MITTEILUNGSVORLAGE

**Feuerwehrhauptstützpunkt
Bericht zum Stand der Planung**

4.1 Variante 1: Teilabbruch und Sanierung des bestehenden Gebäudes am jetzigen Standort

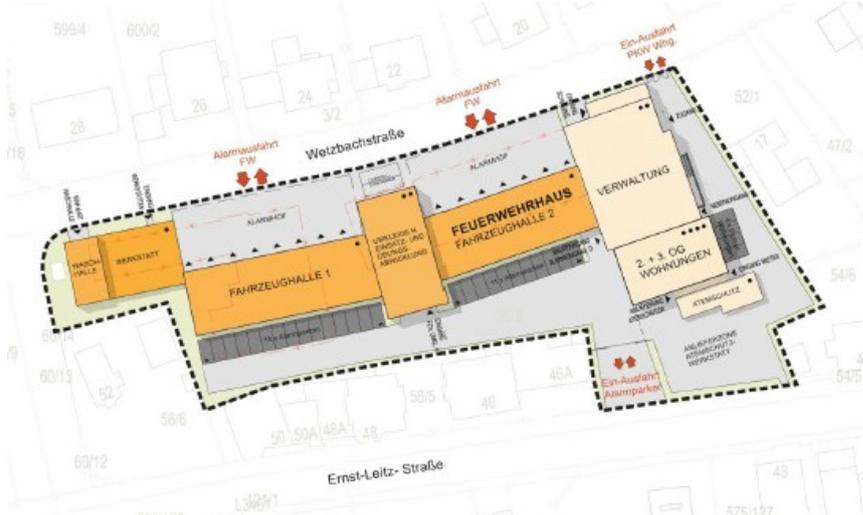
„Bei den Varianten 1 und 2 können die erforderlichen Flächen des Raumprogramms gemäß den geltenden DIN Normen und Unfallverhütungsvorschriften nicht abgebildet werden. Ein notwendiger Übungs- und Betriebshof ist auf der vorhandenen Grundstücksfläche nicht realisierbar. Da die Planungen zu diesen Varianten nicht zweckmäßig und zukunftsorientiert erscheinen sowie keine wesentliche Verbesserung der momentanen Situation darstellen, ist eine Förderung, auch für die Bereiche, die als Neubau errichtet werden, nicht möglich.“

Variante 3: Komplettabbruch und Neubau am jetzigen Standort **ohne** Erweiterung der Fläche

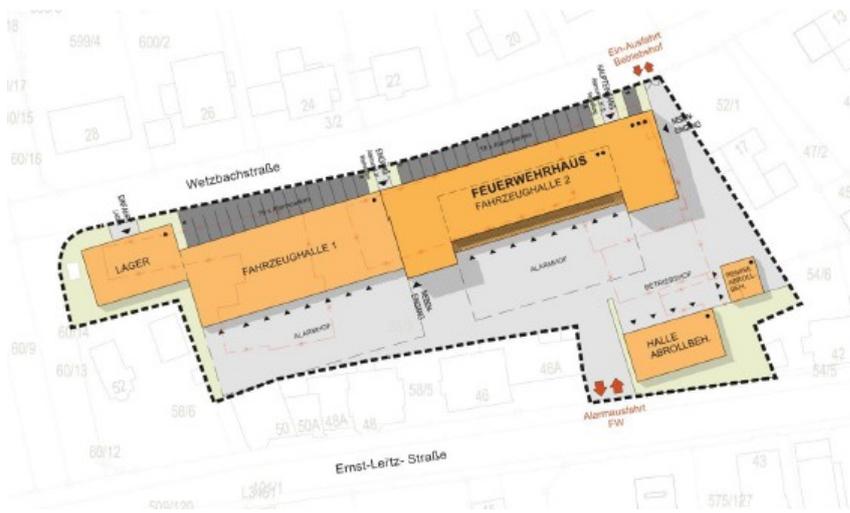
„Die Variante 3 ist als bedingt zweckmäßig anzusehen, wobei auch hier durch die Größe des bestehenden Grundstücks keine zukunftsorientierte Lösung erfolgen wird. Ein Umsetzung dieser Variante wird nicht empfohlen“
